会計検査の指摘事例とその解説(73)

1. はじめに

図-1 E島内の受益地への送配水計画の概念図

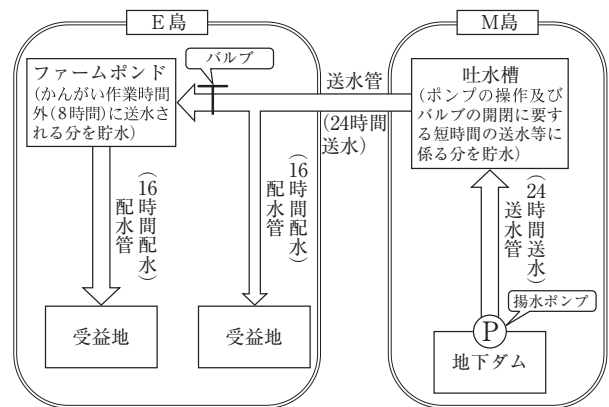
事業所は、前記のとおり、25年度に、特別仕様書の作成に当たり吐水槽の設計容量を5,090m³と算定し、これに基づき実施設計業務で吐水槽の設計を行わせ、図面等の成果物を受領していました。そして、その後改めて吐水槽の設計容量の検討を行ったところ適正な設計容量は3,136m³と算定されたため、事業所は、26年度に、適正な設計容量に基づき再度吐水槽に係る実施設計を実施しており、25年度の実実施設計業務の成果物は実際の工事には使われませんでした。

そこで、25年度に発生した実施設計業務の前提となった吐水槽の設計容量の算定方法を確認したところ、このうちバルブの開閉に係る運転制御容量等として算定した前記の4,530m³については、算定方法を十分に検討しないまま、吐水槽ではなくファームポンドに適用される時間差調整容量の算定方法を用いて算定したものとなっていました。

しかし、時間差調整容量は、前記のとおり比較的長時間であるかんがい作業時間外に送水される水量を貯水するために必要な容量であり、運転制御容量とは目的や算定方法が全く異なるものであり、一般的に運転制御容量を大幅に上回る容量となることなどから、バルブの開閉に係る運転制御容量等の算定に当たり、時間差調整容量の算定方法を用いたことは適切とは認められませんでした。

図-2 受圧板工及びアンカー工の断面図

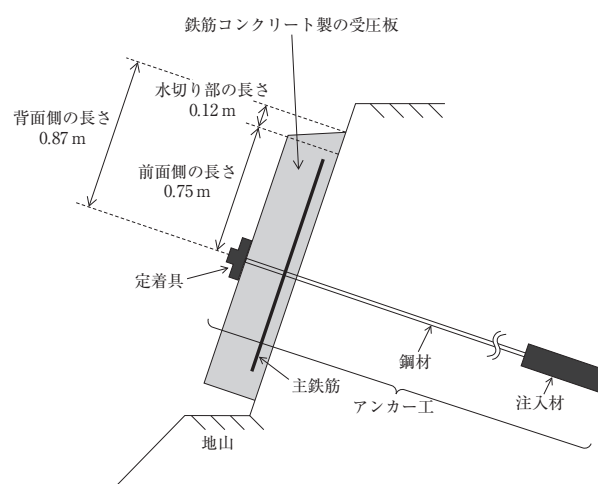
しかし、受圧板の形状を設計図面等で確認したところ、当該受圧板は、縦方向の長さのうちに地山に接して受圧板を支える背面側の長さについて、雨水の水切りのためにアンカー位置から受圧板の上端部までの長さが0.87mと設計計算書よりも0.12m長い形状になっており、これにより施工されました（図-2）。

そこで、改めて、アンカー位置から受圧板の上端部までの長さを0.87として応力計算を行ったところ、主鉄筋に生ずる引張応力度は $218.9\text{N}/\text{mm}^2$ となり、前記の許容引張応力度 $180\text{N}/\text{mm}^2$ を大幅に上回っていて、応力計算上安全とされる範囲に収まっていませんでした。

本件の手直し工事は、水切り部を切断して切断面に目地材を設置し、再度水切り部のコンクリートを打設することにより、受圧板と水切り部を構造上分離して受圧板に影響を与えないようにしました。
